CCR-VIA -- COMITATO DI COORDINAMENTO REGIONALE PER LA VALUTAZIONE D'IMPATTO AMBIENTALE

Giudizio n° 4295 **Del** **18/07/2024**
Prot. n° 24/133370 **Del** **28/03/2024**

Oggetto: Istanza per l'avvio del procedimento di Verifica di assoggettabilità a VIA ai sensi dell'art. 19 del D.Lgs. 152/2006 e ss. mm. e ii., relativa al progetto di chiusura con modifica del piano di ripristino ambientale per una cava di inerti in loc. Battaglia"

Comune di Intervento: Campli (TE)

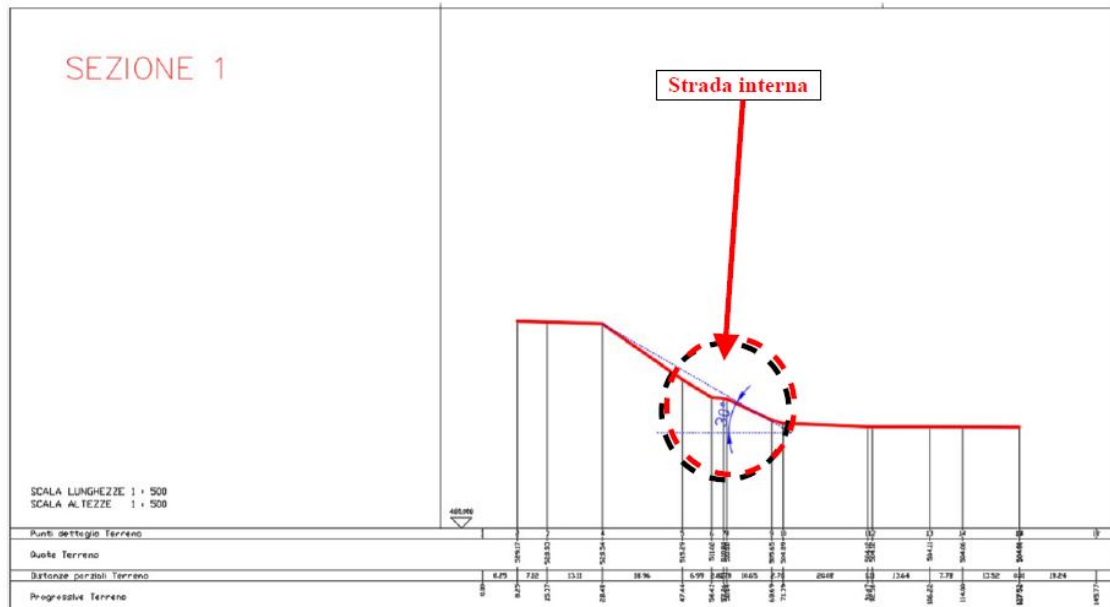
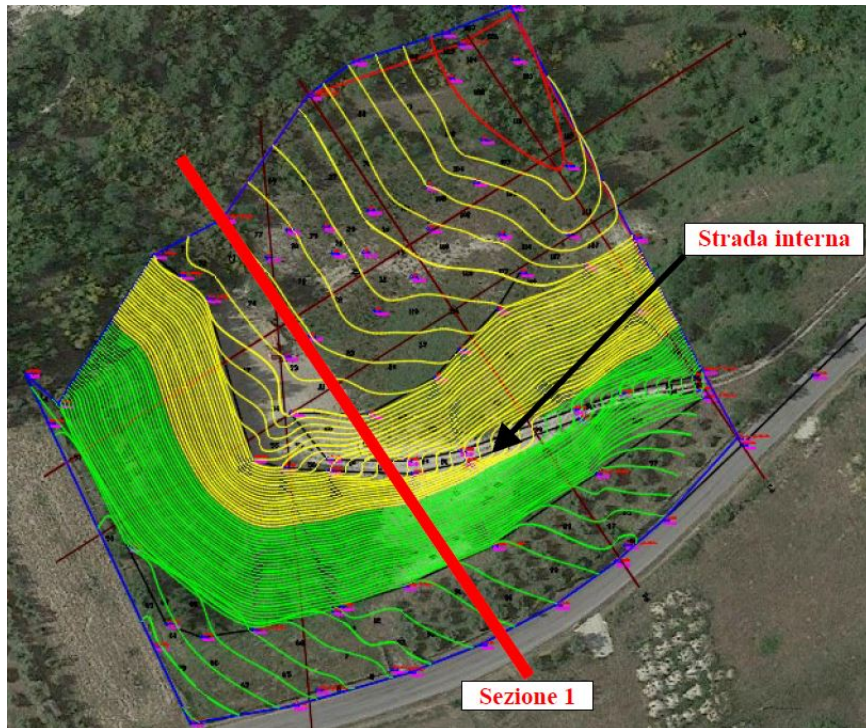
Ci si riserva di valutare la soluzione progettuale proposta, di cui al presente procedimento di V.A., a seguito delle determinazioni dell'Ufficio Risorse Estrattive del Territorio circa la prescrizione sopra riportata e l'ammissibilità di un ripristino diverso da quello riportato nei progetti approvati.

Il tecnico dichiara che l'unico elemento segnatamente diverso, rispetto al progetto di ripristino ambientale autorizzato, appare essere la sola strada interna che consente l'accesso dalla quota più elevata e porta verso la quota di fondovalle.

La committenza chiede, al fine di ottenere la dichiarazione di chiusura della cava, di poter rilasciare i luoghi così come si trovano allo stato attuale, anche mantenendo la strada interna, visto che si afferma essere indispensabile per raggiungere la porzione di fondovalle del sito.
